**VILNIAUS MIESTO SAVIVALDYBĖS ADMINISTRACIJOS  
INFRASTRUKTŪROS GRUPĖ**

Pirkimo ID 1975571 tiekėjams

**DĖL „VILNIAUS MIESTO GATVIŲ IR KIEMŲ DANGOS REMONTAS BEI PRIEŽIŪRA“ TARPTAUTINIO PIRKIMO ATVIRO KONKURSO BŪDU ATSAKYMŲ Į KLAUSIMUS**

1 paveikslas

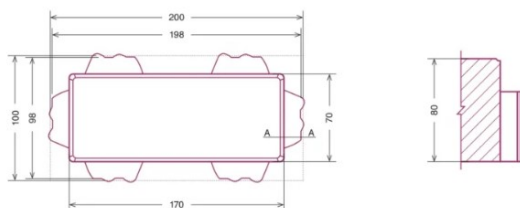
Pateiktų konkursui Centrinės, Rytinės, Vakarinės ir Šiaurinės dalių žiniaraščių skyriaus „II Atraminių sienučių ir trinkelėlių dangos remontas ir įrengimas“ 9, 10 pozicijoje numatyta „Betoniųjų ažūrinių **60.40.8** trinkelėlių remontas/įrengimas, įskaitant naujas trinkeles“. Konkursui pateiktų techninių specifikacijų skyriuje „8. Atraminių sienučių, grindinio ir trinkelėlių dangos remontas ir įrengimas“ nurodoma, kad ažūrinės trinkelės gaminyje turi būti pritaikytas automobilių eismui. Ažūrinių trinkelėlių gamintojai nurodo, kad šios trinkelės **60.40.8** tinkamos šlaitų tvirtinimui ir netinkamos zonoms, kur numatomos transporto apkrovos. Prašome Jūsų patikslinti ar kaip ažūrinės trinkeles galima naudoti kitus gaminius - pvz. gaminių pateiktą 1 paveiksle ar kitokius gaminius? Prašome nurodyti gaminius.

Perkančioji organizacija paaiškina, kad pagal technines specifikacijas, ažūrinės trinkelės gaminyje turi būti pritaikytas automobilių eismui. Tiekėjo 1 paveiksle nurodytas gaminyje (ir jo forma) yra tinkamas.
